Notat

Præcisering af tidligere svar vedrørende miljøkonsekvenser på Amager Fælled grunden

Sagsnummer i F2
2022 - 8568

Figur 1. Placering af det terrænnære grundvandsspejl i projektområdet, april 2019. Figuren indgår i afsnit 14.2.2 i miljøkonsekvensrapporten.

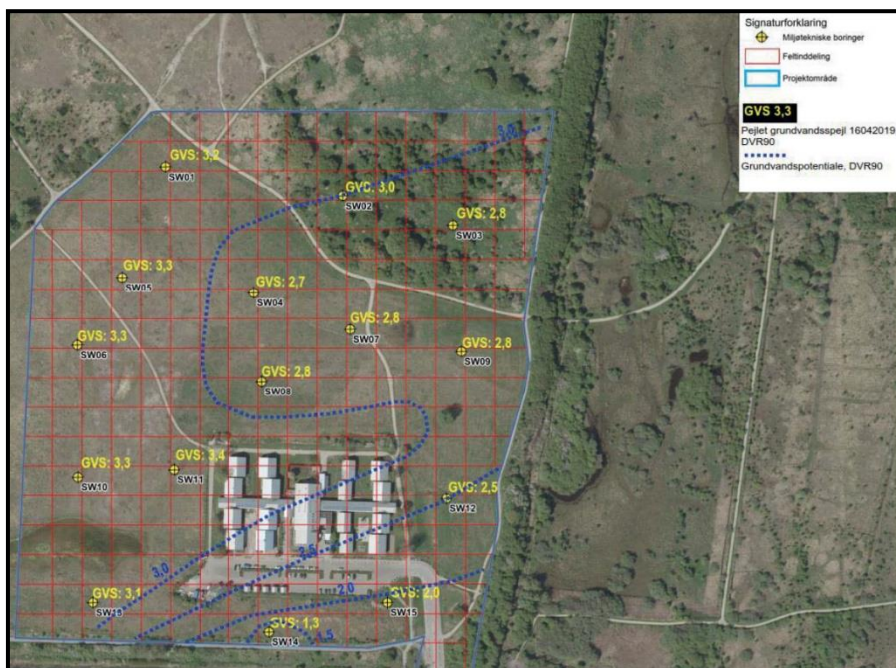
Det fremgår af afsnit 14.2.2. i miljøkonsekvensrapporten at:

"Det terrænnære grundvand er højest i den nordlige og vestlige del af projektområdet og afdrænes af drænkkanalerne øst og syd for projektområdet. Det terrænnære grundvand er generelt forurenet pga. den tidligere losseplads. Region Hovedstaden har tilkendegivet, at der ikke er indsats over for grundvand på det konkrete projektareal."

Som det fremgår af ovennævnte, dræner drænkanalerne (hovedgrøft øst og syd) det terrænnære grundvand i projektområdet, hvilket *ikke* fremgik af svaret til Christina Sade Olumeko (Å).

Drænkanalernes (grøfternes) primære funktion er at aflede overfladevand fra Amager Fælled, men jf. miljøkonsekvensrapporten drænes det terrænnære grundvand også af kanalerne, og der er altså en hydraulisk forbindelse mellem projektområdet og kanalerne.

Anlæggelsen af Fælledby ændrer ikke på disse forhold.

Dræningen af det terrænnære grundvand via drænkanalerne er beskrevet i miljøkonsekvensrapporten, og er dermed indgået i miljøvurderingen af Vejlands Kvarter.

Forvaltningen beklager, at svaret af 17. juni 2022 for så vidt angår pkt. 1 og pkt. 5 og 6, ikke er i overensstemmelse med miljøkonsekvensrapportens beskrivelse af forholdene.
